**Enquête publique
PLUi CCVS**

**Modification n°3 du Plan Local d'Urbanisme Intercommunal (PLUi) de la
Communauté de Communes du Val de Somme (CCVS)**

**RAPPORT
du commissaire-enquêteur
désigné par décision n°E24000113/80 du 11 décembre 2024
de Madame la Présidente du Tribunal Administratif d'Amiens**

Figure 5 - OAP COR-6

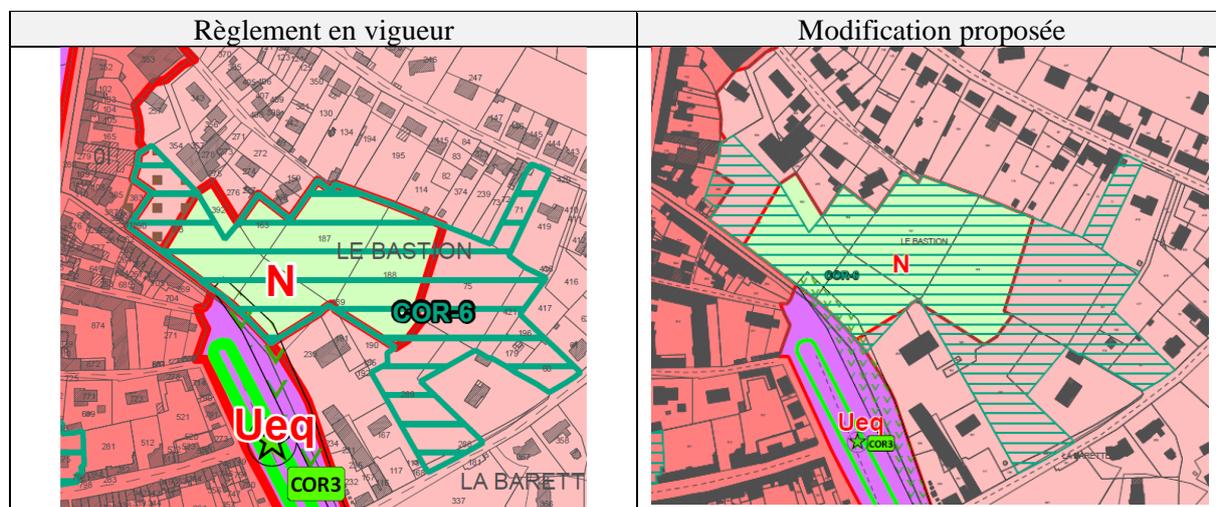
Je m'oppose à toute modification du PLUi pour l'OAP COR-6 n°3, la pollution trouvée a été trouvée par une société mandatée par le principal intéressé à la modification du PLUi et malgré cela on a trouvé de la pollution.

Nous nous opposons à toute modification de l'OAP du secteur du Bastion à Corbie.

Figure 14 - OAP VIL-5

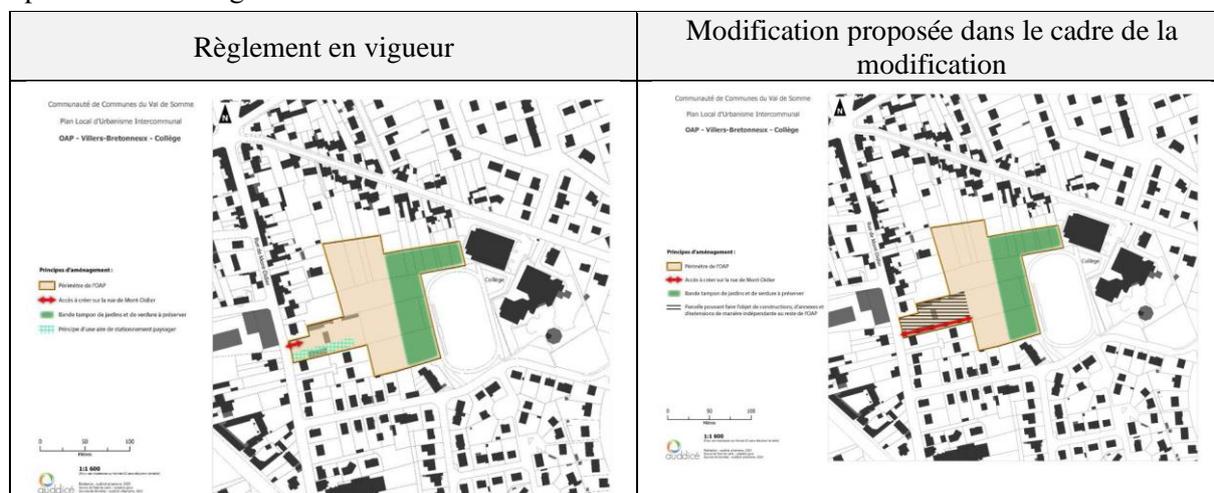
Propriétaires de la parcelle B889, nous prenons bonne note du projet de modification de l'OAP qui nous permet d'envisager un projet d'aménagement indépendant de l'OAP. Nous y sommes favorables.

Je suis défavorable à la modification et à l'OAP VIL-5.

Figure 15 - OAP VIL Mailcott

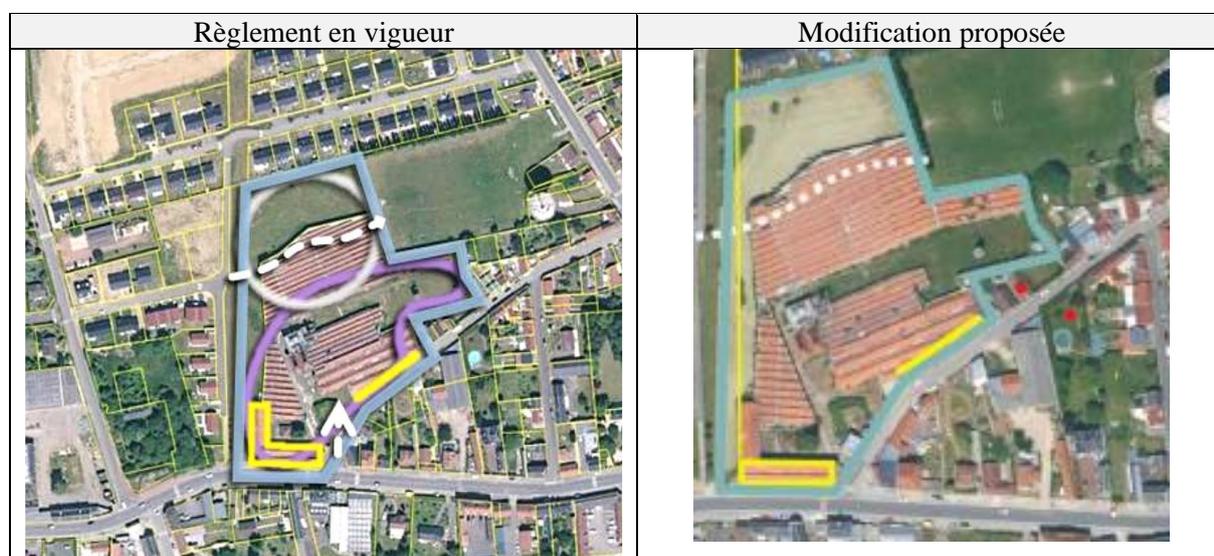
A cet effet et selon la phrase surlignée ci-dessus, nous souhaitons savoir s'il est possible de réaliser des ouvertures ponctuelles sur le mur classé de la rue Madame Delacourt-Rousseau pour permettre ces accès ? Le plan de masse et le schéma de circulation des véhicules sont joints en annexe afin de visualiser les ouvertures créées dont celle réalisée en partie Est d'environ 5 mètres de large sur le mur classé.

Nous souhaitons attirer votre attention sur la toiture de l'immeuble réhabilité situé sur la rue d'Amiens. La modification de la toiture existante en sheds par une toiture à deux pans, bien que visible principalement aux extrémités Est et Ouest de la voirie principale, aura un impact visuel depuis le domaine public et contrarie les prescriptions de l'OAP.

Nous souhaiterions une étude approfondie de l'impact visuel de cette modification, en tenant compte des perspectives depuis les différents points de vue publics. Il serait intéressant d'envisager des solutions alternatives qui respecteraient tout autant l'identité architecturale du site, tout en répondant aux exigences techniques et fonctionnelles du projet.

- Concernant le mur de façade des ateliers dressé sur la rue Delacourt-Rousseau l'objectif de protection est de même nature : conserver l'identité générale de l'ouvrage sans interdire des modifications ponctuelles qui ne le dénatureront pas.
